【原子力科学研究所放射性廃棄物処理場等】 原子炉設置変更許可申請の概要

令和4年1月6日

国立研究開発法人日本原子力研究開発機構
原子力科学研究所 バックエンド技術部

第2廃棄物処理棟のアスファルト固化装置等の使用停止(2/6)

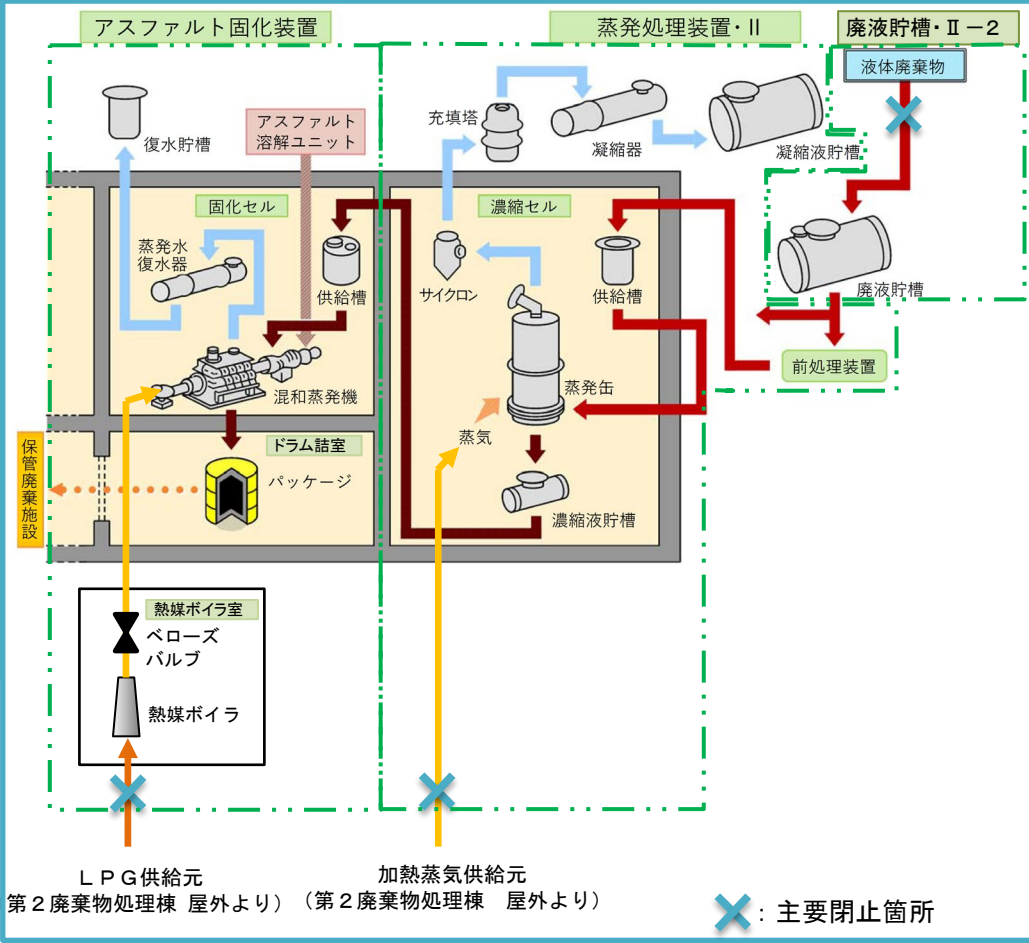
第2廃棄物処理棟の廃棄物処理設備の内、廃液貯槽・Ⅱ-2、蒸発処理装置及びアスファルト固化装置は、液体廃棄物の受入系統及び処理装置の加熱源を閉止することで使用停止とする。

X: 主要閉止箇所

図1 原子炉設置変更許可申請書 第8-2(2)-2図に加筆

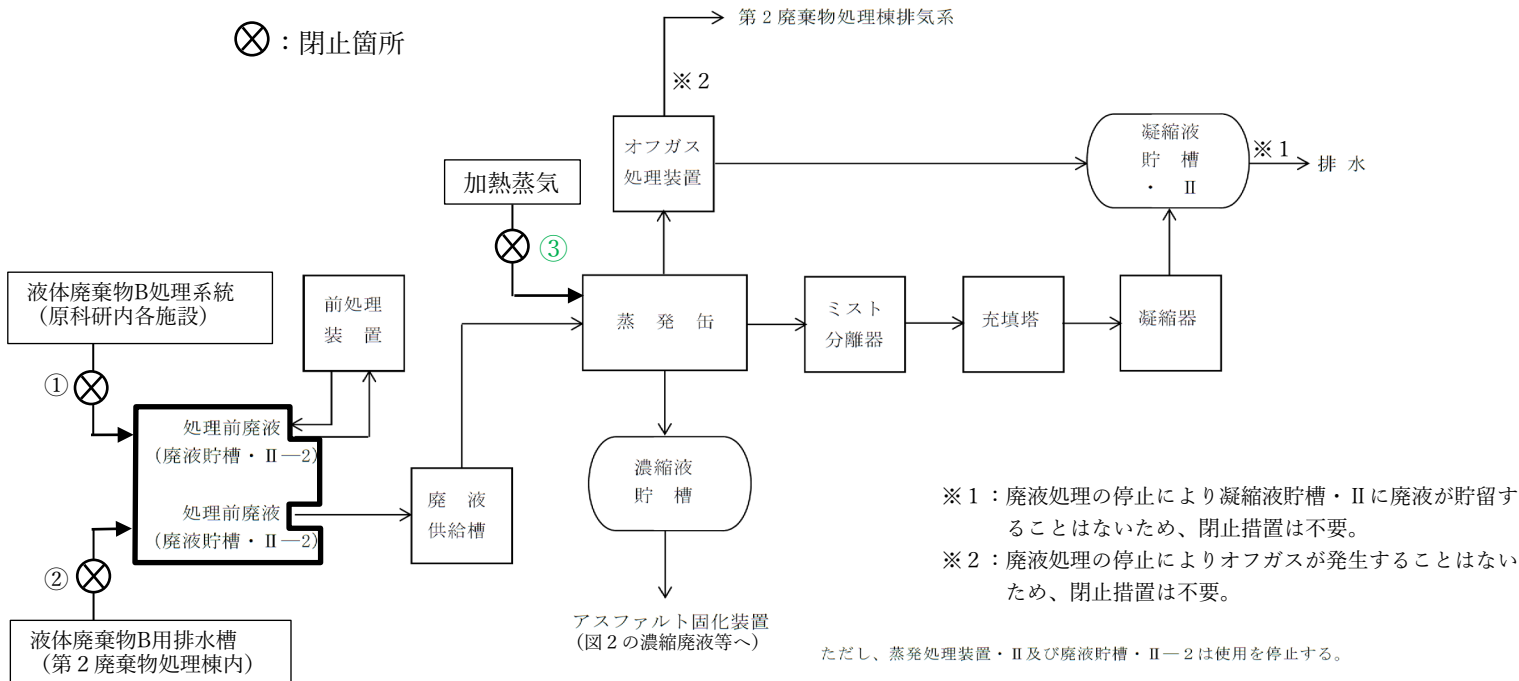
① 廃液の受入口（タンクローリーステーション）の扉を施錠

② 弁棒側の穴と弁体側の穴を合わせて南京錠等で施錠

③ 弁の操作ハンドルにカバーをかぶせ、南京錠等で施錠

図2 原子炉設置変更許可申請書 第8-2(2)-4図に加筆

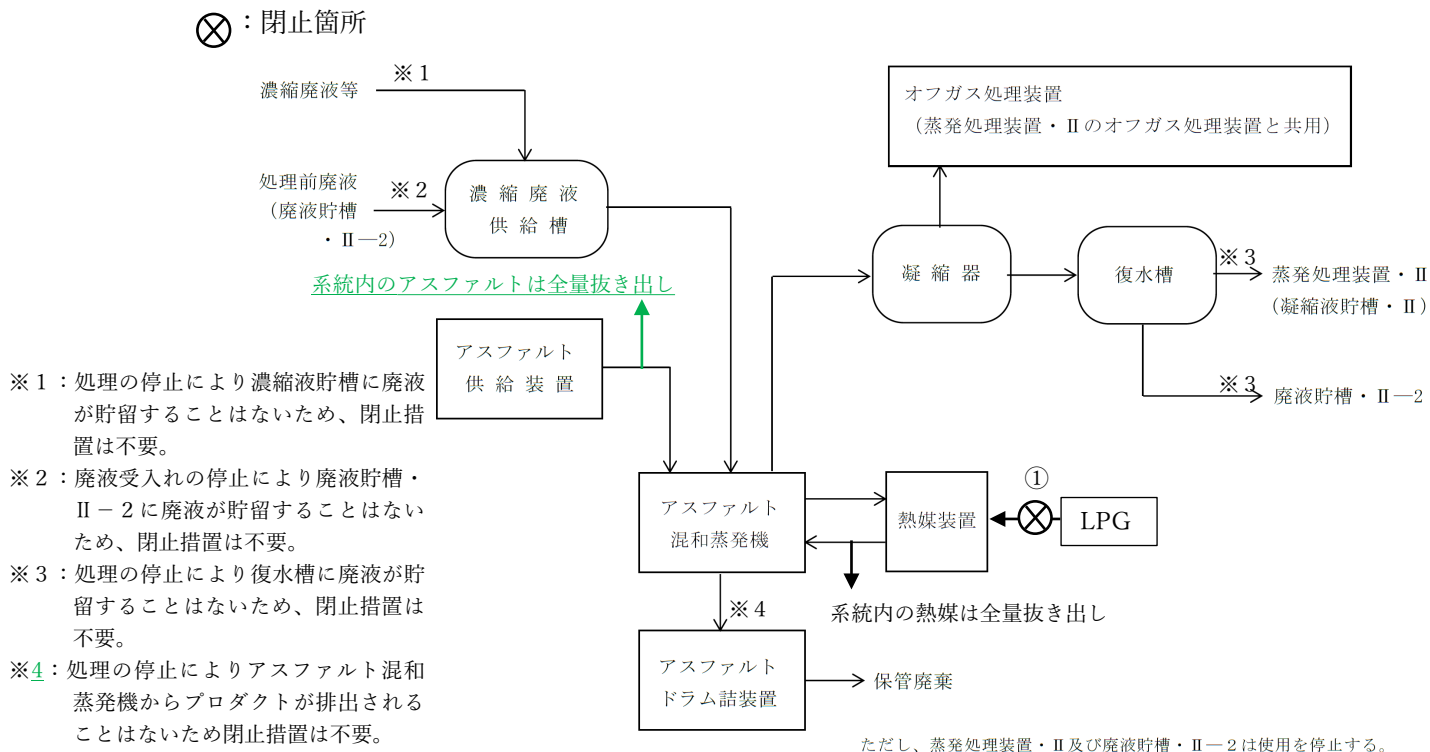
① LPG配管を閉止フランジで閉止

原子力科学研究所における放射性液体廃棄物処理フロー(変更前)

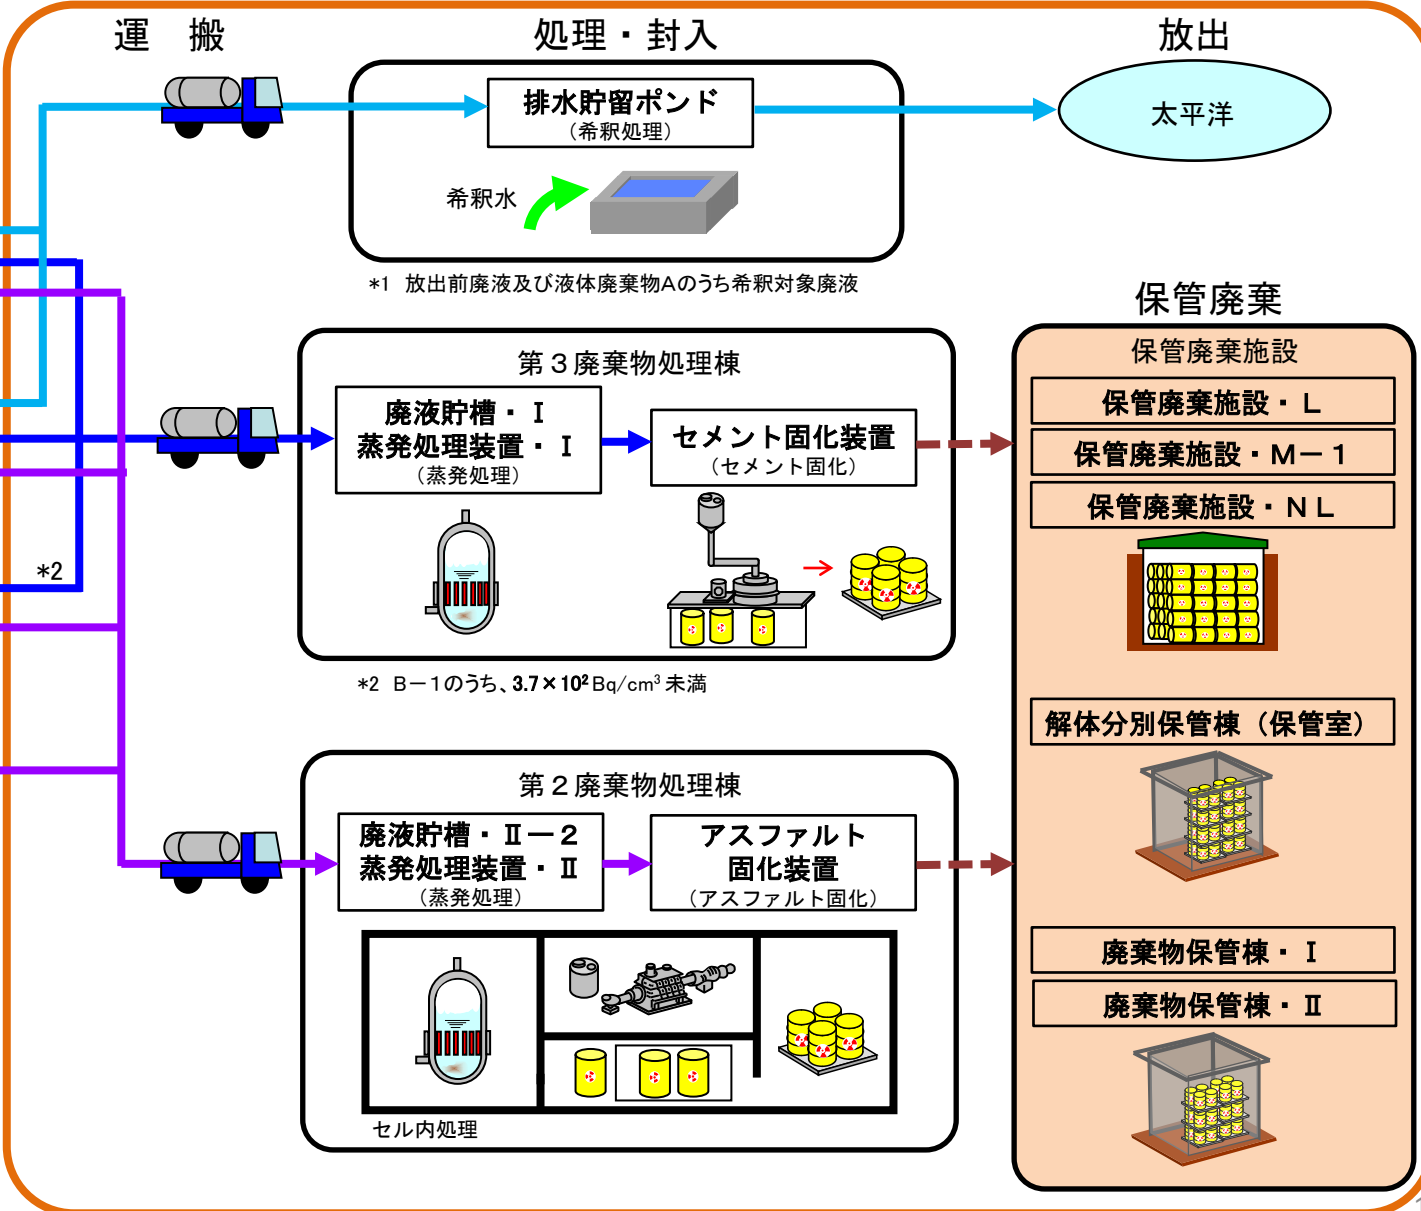
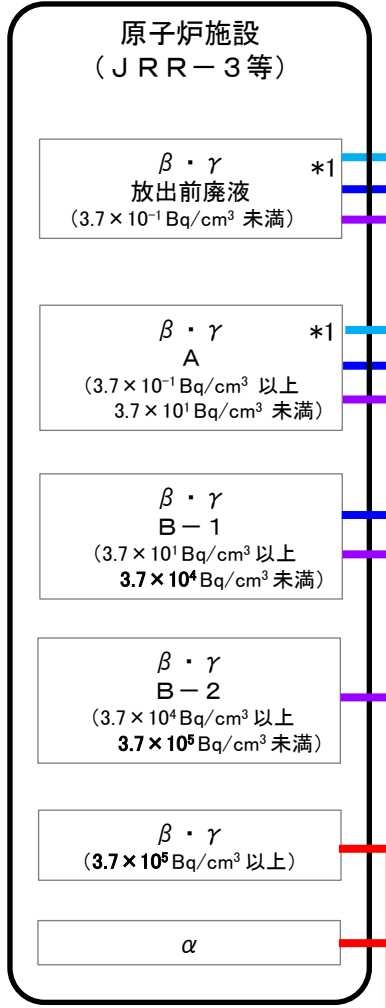
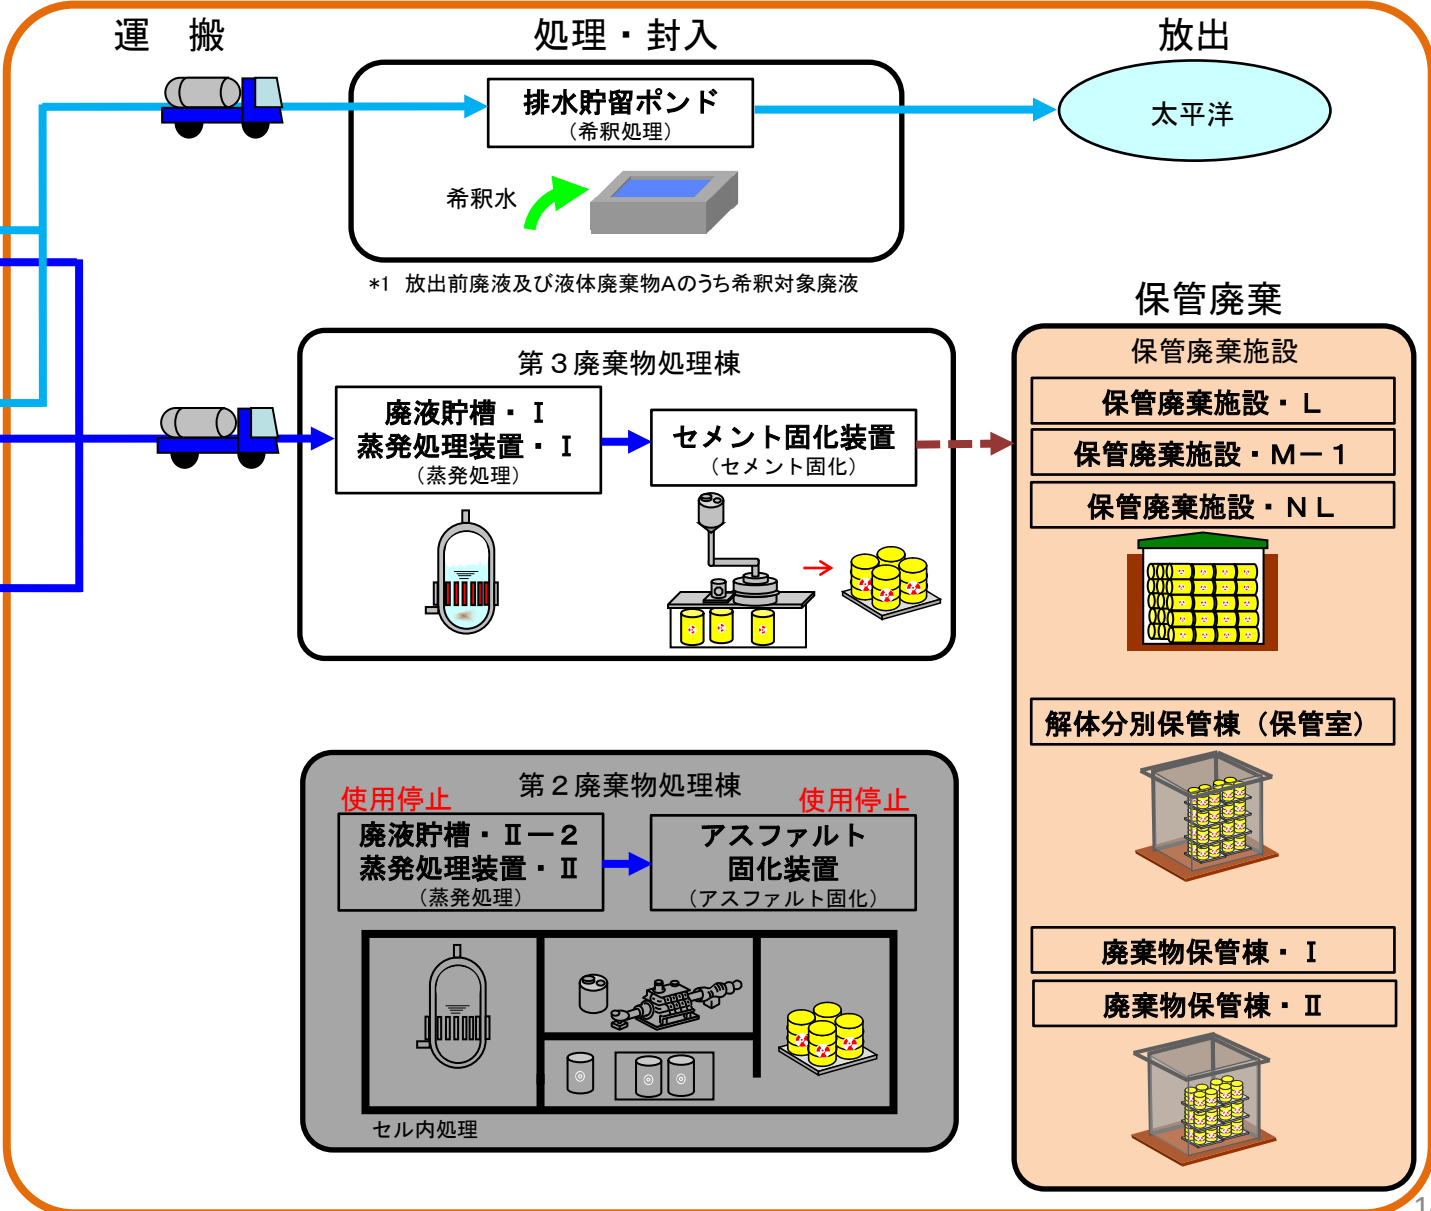
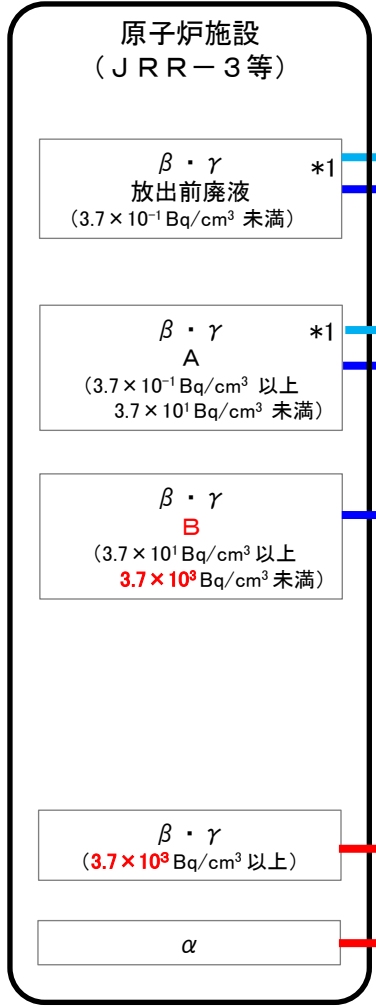
原子力科学研究所における放射性液体廃棄物処理フロー(変更後)

既設工認における設計見直し
(熱交換方法の合理化)を反映

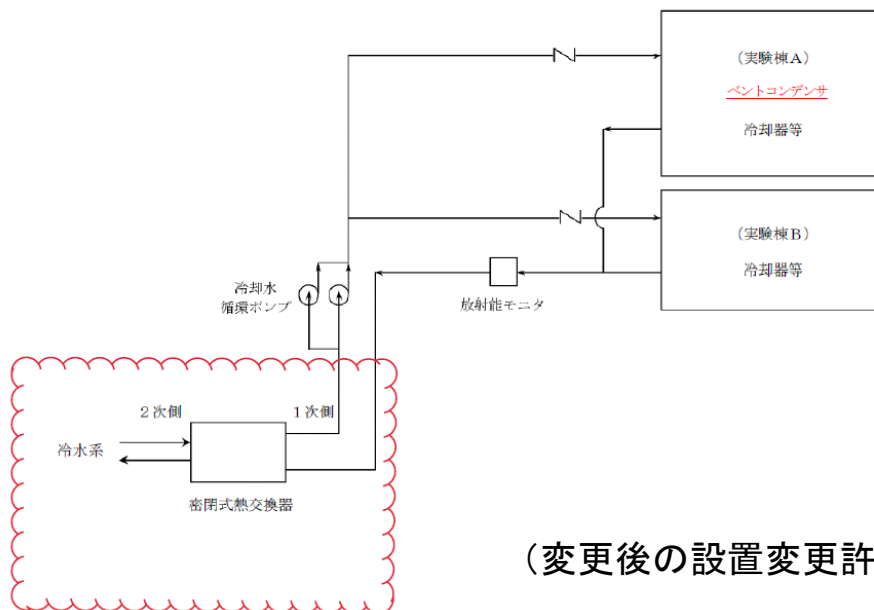
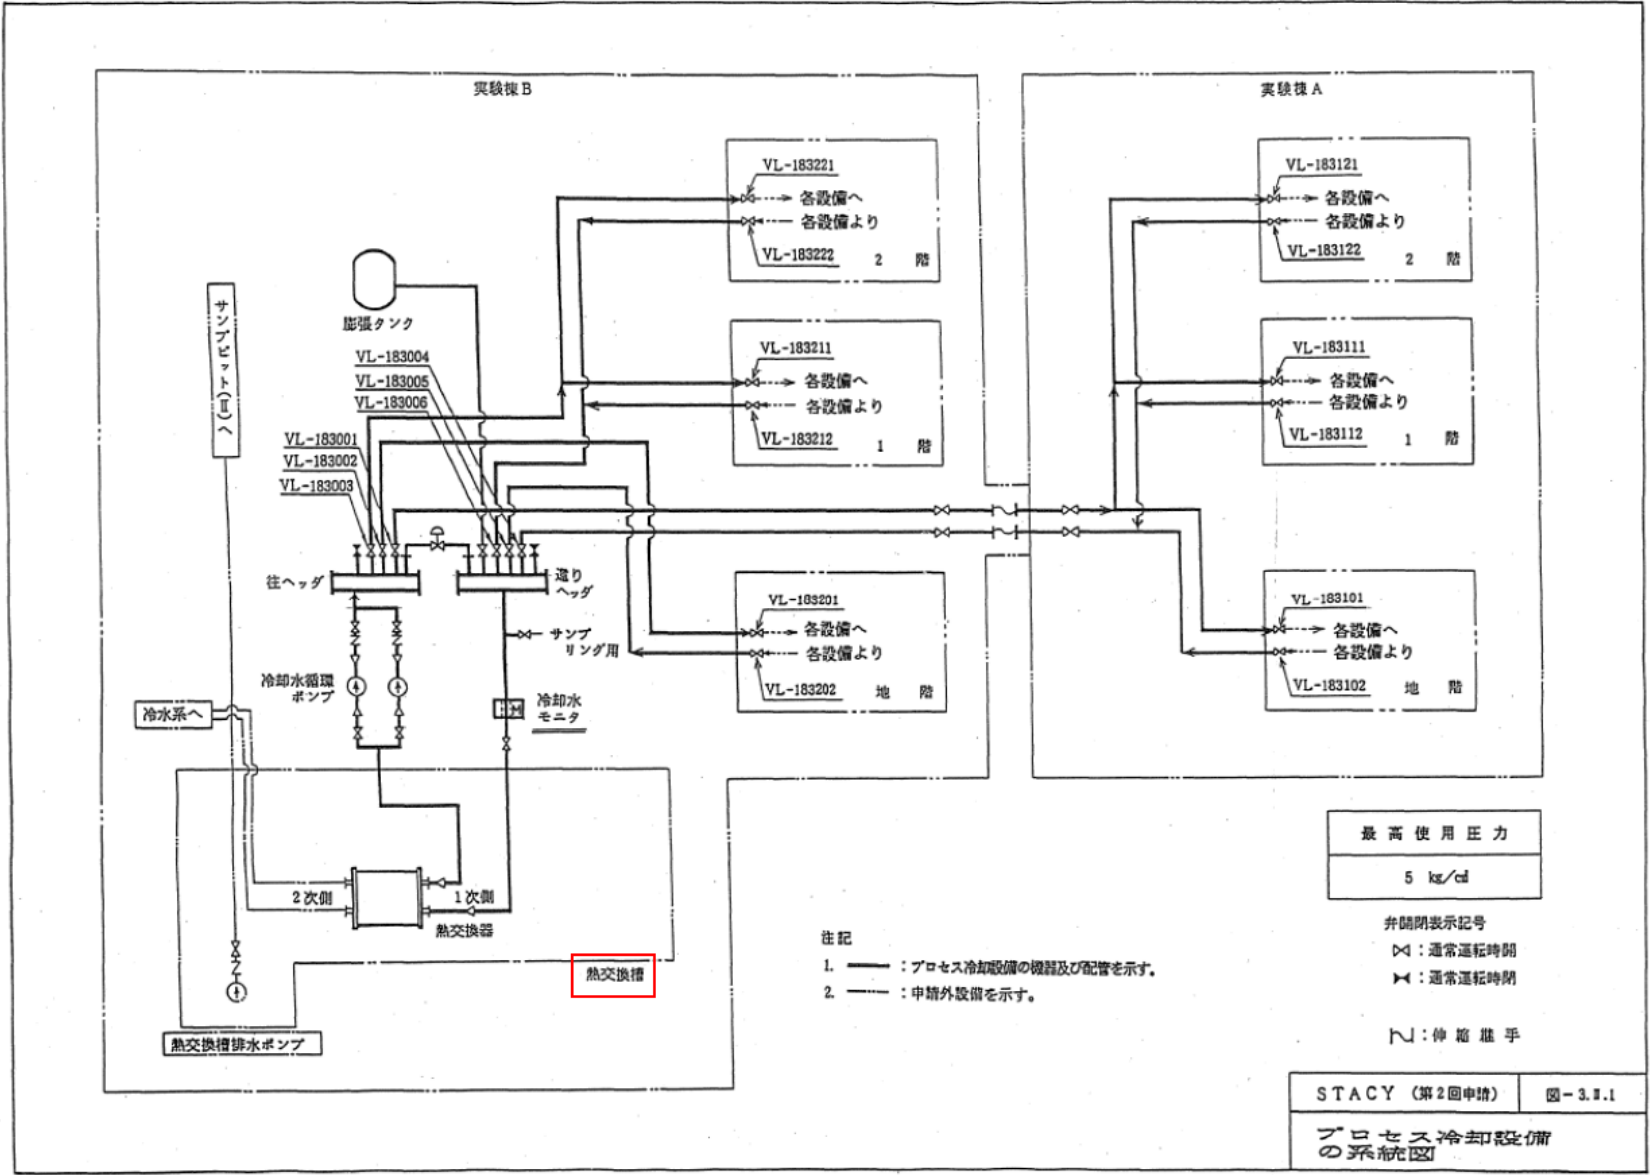
- STACY施設のプロセス冷却設備は、**設置許可段階**(概念設計(昭和63年許可))から**設工認段階**(詳細設計(平成元年認可))において、その**熱交換方法の見直し(当初許可を受けた機能及び性能を実現できる合理化)**が図られている(※1)。
- 当該設計見直しにより、プロセス冷却設備のうち熱交換槽は、**当初の貯水機能が不要**となり、安全性を担保するものではなく、**設工認の申請範囲外**となった。
- このため、原子炉設置変更許可申請書添付書類八に記載した「プロセス冷却設備」の機器仕様について、実機の現状に合わせた**記載の適正化(「熱交換槽」の記載削除等)**を行う。
